**Gemäß Vertrag zwischen Dr.-Ing. Michael Lersow  
und der Fraktion der Grünen im Regionalrat Köln  
vom 16.12.2011**

**Bewertung des gültigen BKP hinsichtlich der Aussagen zur  
dauerhaften Standsicherheit des TRS Inden II sowohl in der  
Betriebs- als auch in der Einstauphase. Welche  
Standsicherheitsnachweise sollten vom Bergbautreibenden dem  
Braunkohlenausschuss bei der Bezirksregierung Köln im  
Beteiligungsverfahren vorgelegt werden.**

**Bewertung der notwendigen Vorkehrungen zur Herstellung  
eines dauerhaft standsicheren TRS Inden II**

Endfassung – Stand: 01.12.2012

**Bild 16:** Dynamischer Prozess der Befüllung des TRL Inden II; Wechselbeziehungen und –wirkungen

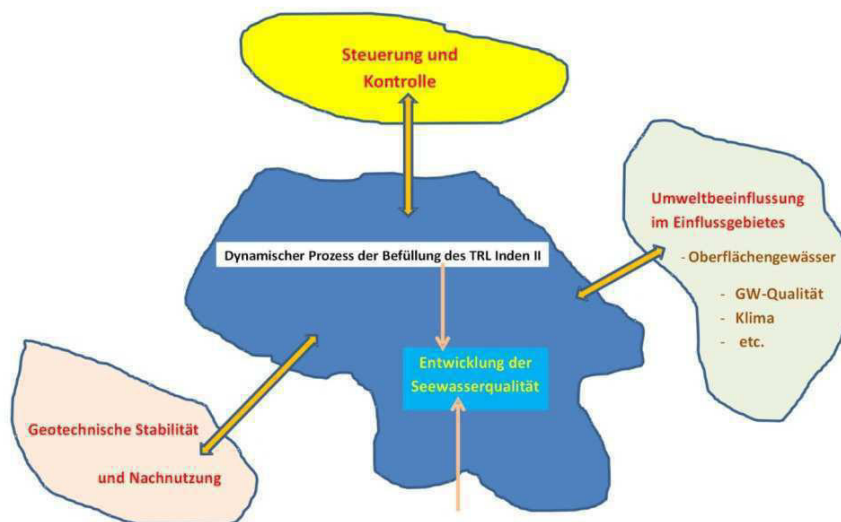
Daraus leitet sich ab, dass u.a. ein Nachweis zur dauerhaften Standsicherheit der Seekippenböschungen des TRL Inden II vorgelegt werden muss, der auch beinhalten soll, dass die Herausbildung von Gleitflächen im Böschungssystem ausgeschlossen werden kann, d.h. das dauerhaft stabilitätssichernde Widerstand mobilisiert wird. In die Nachweise sind dynamische Ereignisse im Umfeld des TRL Inden zu integrieren.
